**Objet :** PC - Construction d'une centrale photovoltaïque au sol à Châtillon-sur-Cher - URBA 282

**PC n° 041 043 21 D0002** - Demandeur : SAS URBA 282 représentée par Madame Stéphanie ANDRIEU :  
75 Allée Wilhelm Roentgen - CS 40935 - 34961 MONTPELLIER.

### Expertise des zones humides

**Objet : Avis du SDIS 41 concernant la création d'une centrale photovoltaïque.**

## 2/ Sensibilité écologique du terrain

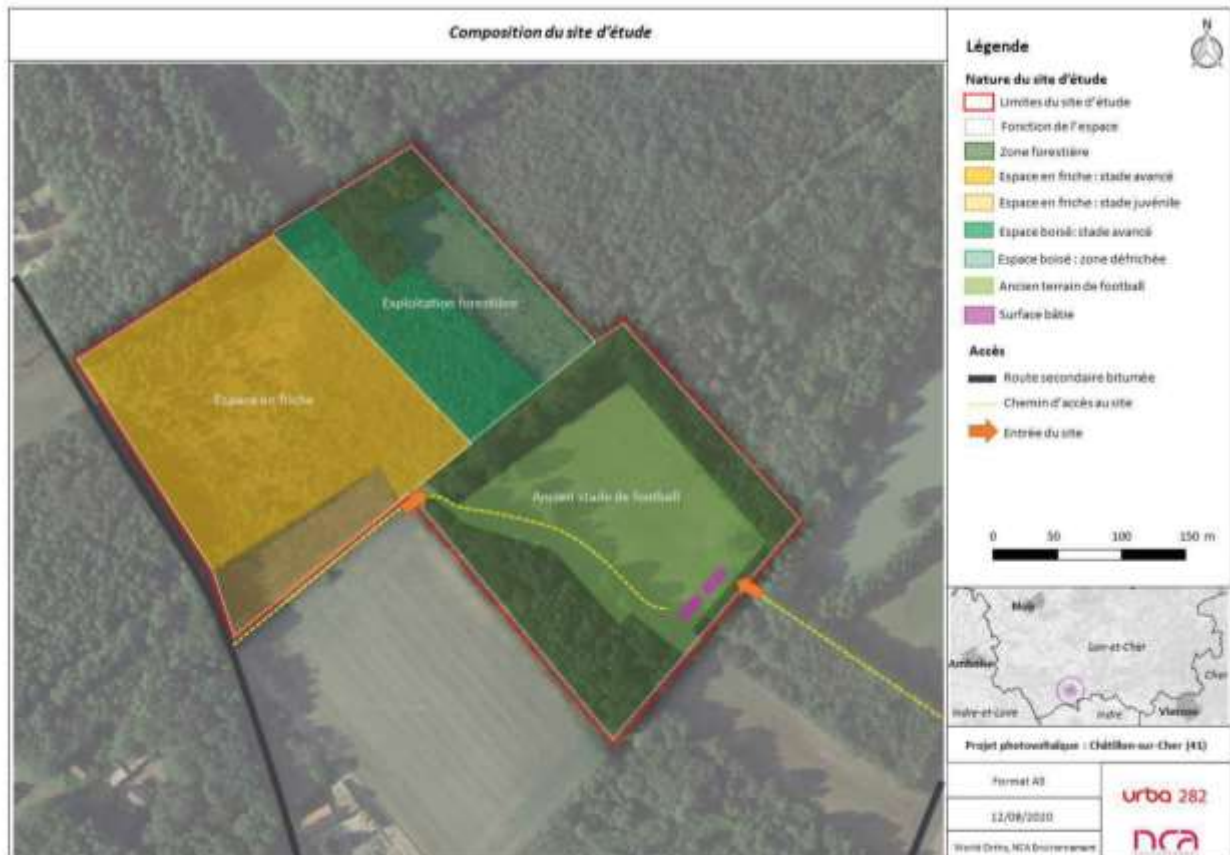
L'étude d'impact montre que le terrain a un intérêt écologique pour certaines espèces vivantes (flore et faune). Les enjeux sont modérés à fort.

Quelques mesures d'évitement sont proposées par la présentation de variantes pour la petite poche. Mais des panneaux sont tout de même installés sur des zones à forts enjeux.

Pour la grande poche, la quasi-totalité de la parcelle est à enjeux modérés ;
